島根原子力発電所 2 号炉 審査資料	
資料番号	EP-083 改 04
提出年月日	令和 3 年 5 月 10 日

## 島根原子力発電所 2 号炉

### 1 号炉液体廃棄物処理系の 共用取止めによる影響について

中国電力株式会社

第1図 液体廃棄物処理系系統概要図

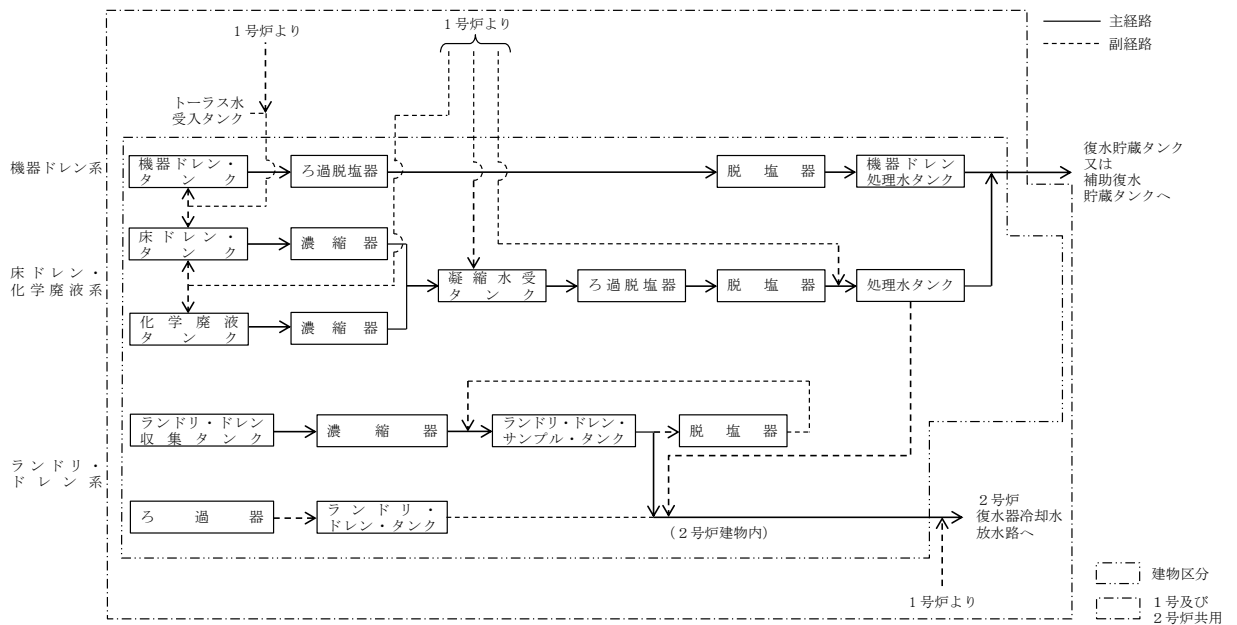
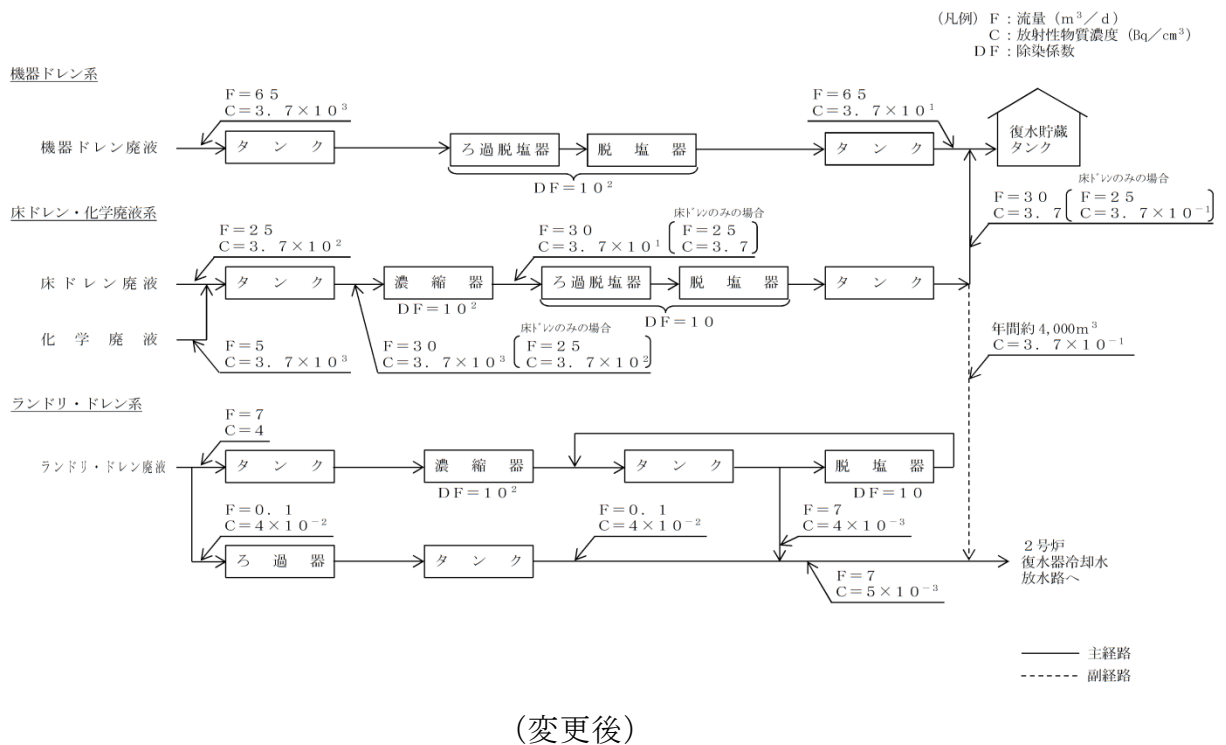
1号炉の機器ドレン系、床ドレン・再生廃液系、シャワ・ドレン系の2号炉との共用を取止める。（以下「共用取止め」という。）

なお、2号炉の機器ドレン系、床ドレン・化学廃液系、ランドリ・ドレン系については、引き続き1号炉と共用をする。

2号炉で発生する機器ドレン廃液は、2号炉の機器ドレン系設備又は1号炉の機器ドレン系設備で処理を行っていたが、共用取止めに伴い、2号炉の機器ドレン系設備のみで処理する。平常運転時に2号炉で発生する機器ドレン廃液の推定発生量は約65m<sup>3</sup>/dであるが、2号炉の機器ドレン系設備は第1表に示す容量を有しており、処理可能である。また、2号炉の機器ドレン系設備は引き続き1号炉と共用を続けるが、1号炉の廃液については、1号炉の機器ドレン系設備若しくは2号炉の廃液処理を優先したうえで、2号炉の機器ドレン系設備の裕度の範囲で処理する。従って、1号炉の機器ドレン

系設備の共用を取止めることによる、液体廃棄物の処理能力に影響はない。  
(第1～4表、第1, 2図参照)

2号炉で発生する床ドレン・化学廃液は、2号炉の床ドレン・化学廃液系<sup>※</sup>設備又は1号炉の床ドレン・再生廃液系<sup>※</sup>設備で処理を行っていたが、共用取止めに伴い、2号炉の床ドレン・化学廃液系設備のみで処理する。平常運転時に2号炉で発生する床ドレン・化学廃液の推定発生量は約30m<sup>3</sup>/dであるが、2号炉の床ドレン・化学廃液系設備は第1表に示す容量を有しており、処理可能である。また、2号炉の床ドレン・化学廃液系設備は引き続き1号炉と共用を続けるが、1号炉の廃液については、1号炉の床ドレン・再生廃液系設備若しくは2号炉の廃液処理を優先したうえで、2号炉の床ドレン・化学廃液系設備の裕度の範囲で処理する。従って、1号炉の床ドレン・再生廃液系の共用を取止めることによる、液体廃棄物の処理能力に影響はない。  
(第1～4表、第1, 2図参照)

第2図 液体廃棄物処理系の放射性物質濃度等説明図

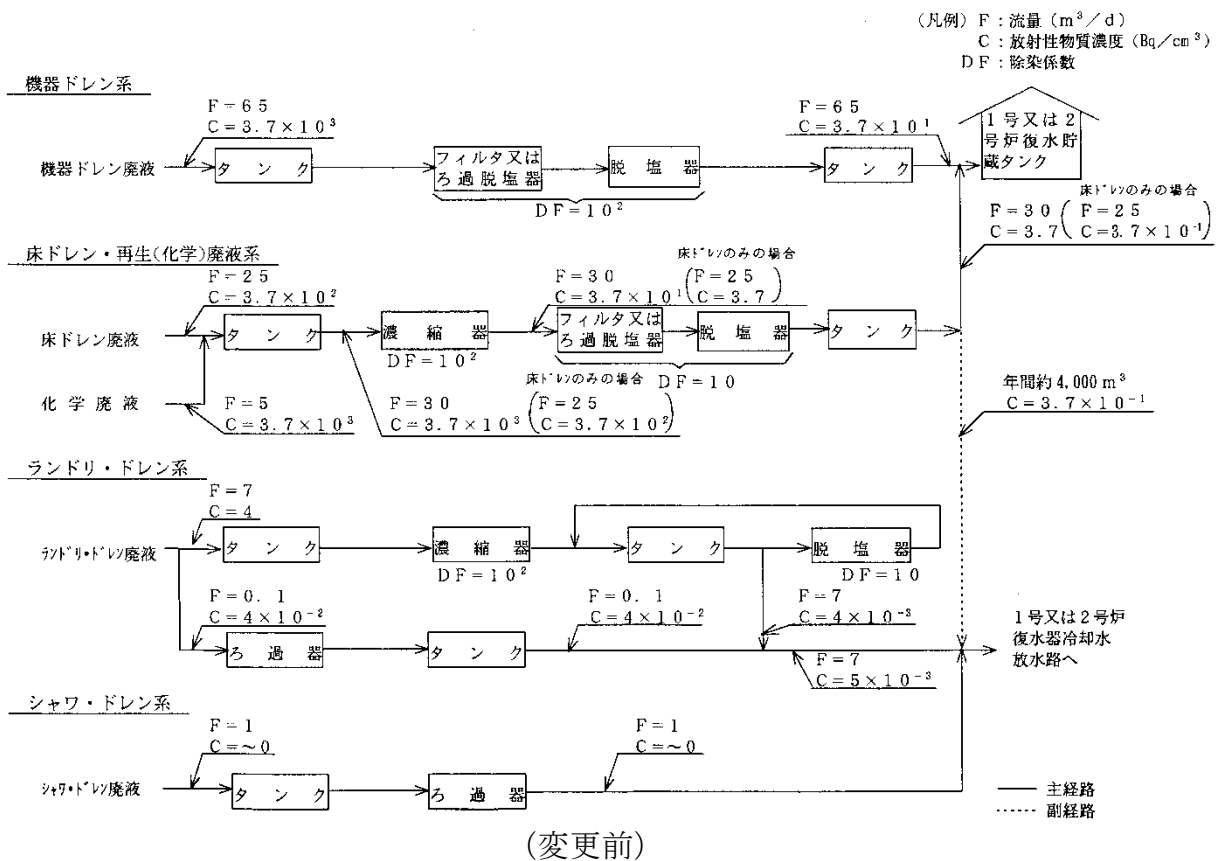
備であり、これまで2号炉と共用していたが、管理区域退域時の手洗い運用を既に廃止しており、今後、2号炉からシャワ・ドレン廃液は発生しないことから、1号炉のシャワ・ドレン系の共用を取止めることによる影響はない。  
(第2～4表、第1、2図参照)
